リコールのご案内

リコール届出一覧表

リコール届出番号	4252	リコール開始日	平成30年 5月 10日
届出者の氏名又は名称	株式会社 矢野特殊自動車 代表取締役社長 矢野彰一 問合せ先:品質保証部 TEL (代)092-963-2000		
不具合部位(部品名)	荷台(荷箱側面のロアレール部リベットカバー)		
基準不適合状態にあると認める構造、装置又は性能の状況及びその原因	冷蔵冷凍車において、荷箱側面のリベットカバーの取付指示が不適切なため、密着が不十分なものがある。そのため、荷箱が温度変化により変形した際に、リベットカバーが荷箱より浮き上がり、最悪の場合、脱落して他の交通の妨げになるおそれがある。		
改善措置の内容	全車両点検し、リベットカバーに浮き上がりがある場合は、リベットカバーを対策品に交換し、リベットカバーに浮き上がりがない場合は、既存のリベットカバーをリベットで固定する。		
不具合件数	6件	事故の有無	なし
発見の動機	市場からの情報による		
自動車使用者及び自動車分解整備事業者に周知させるための措置	・使用者:直接訪問若しくは電話、ダイレクトメールにより通知する。 ・自動車分解整備事業者:使用者をすべて把握しているため、周知のための措置はとらない。 ・改善実施済車両には、荷箱前面右下部の製造銘板付近に対策済みNo.4252のステッカーを貼付する。

改善箇所説明図

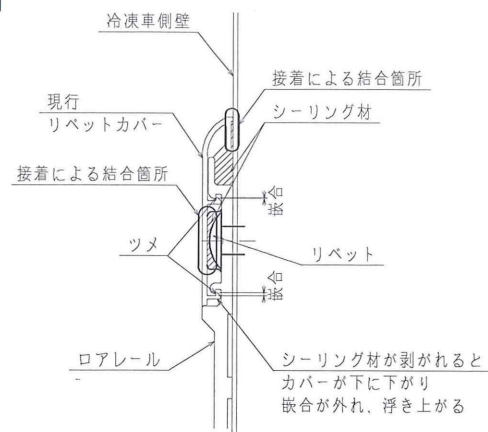
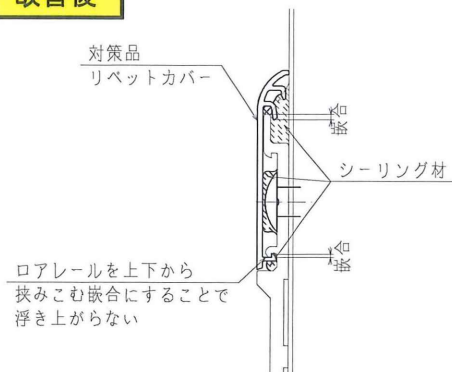
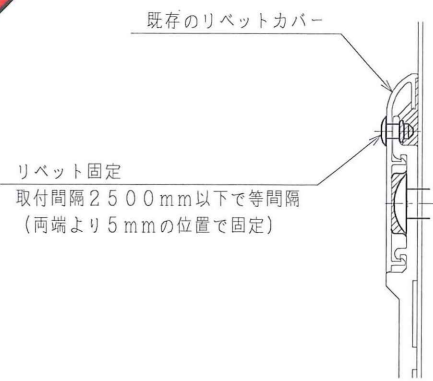
基準不適合発生箇所

冷蔵冷凍車において、荷箱側面のリベットカバーの取付指示が不適切なため、密着が不十分なものがある。そのため、荷箱が温度変化により変形した際に、リベットカバーが荷箱より浮き上がり、最悪の場合、脱落して他の交通の妨げになるおそれがある。

対策品リベットカバー

リベット固定

全車両点検し、リベットカバーに浮き上がりがある場合は、リベットカバーを対策品に交換し、リベットカバーに浮き上がりがない場合は、既存のリベットカバーをリベットで固定する。
